志賀原子力発電所2号炉 敷地周辺の地質・地質構造について

敷地周辺(海域)の断層の評価
(コメント回答)

2023年8月30日
北陸電力株式会社

震源分布と断層トレースの比較(2023年5月5日 石川県能登地方の地震(M6.5)以降の検討)

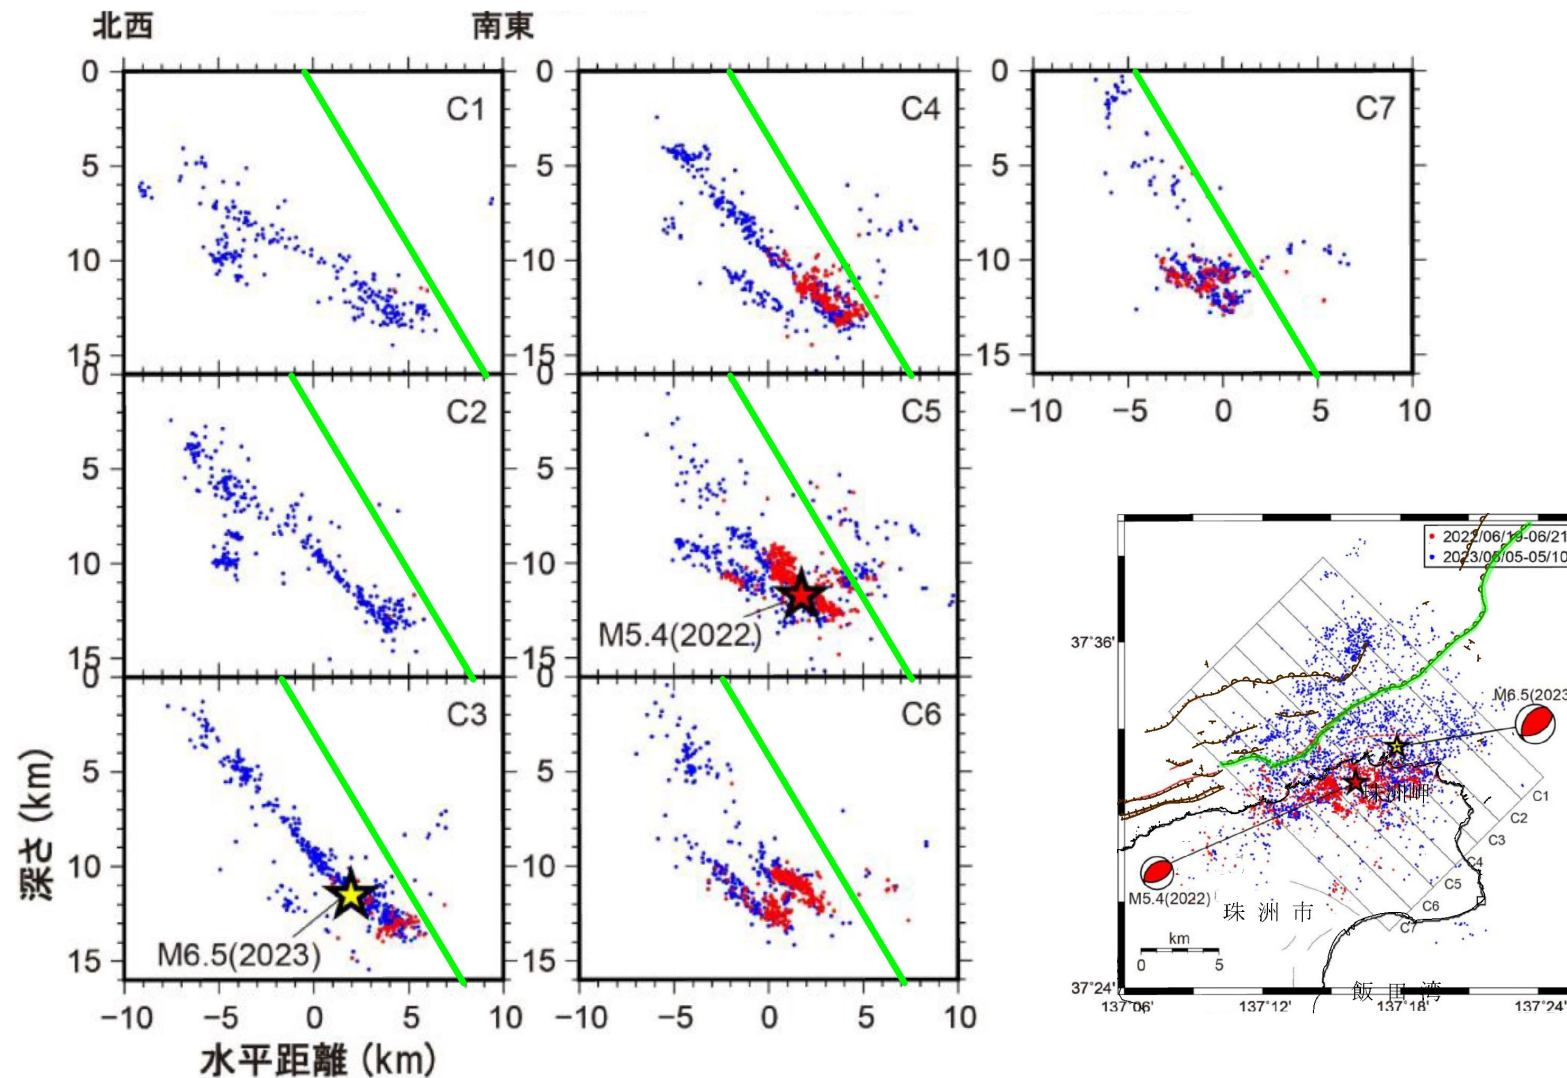
2023年5月5日に石川県能登地方で発生したM6.5の地震を含め、当該地方で発生している群発地震について引き続き最新の知見を収集し、資料に反映すること。

○2023年5月5日に能登半島沖でM6.5の地震が発生した。当該地震と能登半島北部沿岸域断層帯の関連性を確認するため、地震調査委員会(2023)(令和5年6月9日公表)が示す震源分布と能登半島北部沿岸域断層帯の断層トレース位置を比較した。
 ○その結果、震源分布と能登半島北部沿岸域断層帯の断層トレースには明瞭な位置の対応は認められず、これらの関連性については判断できない。
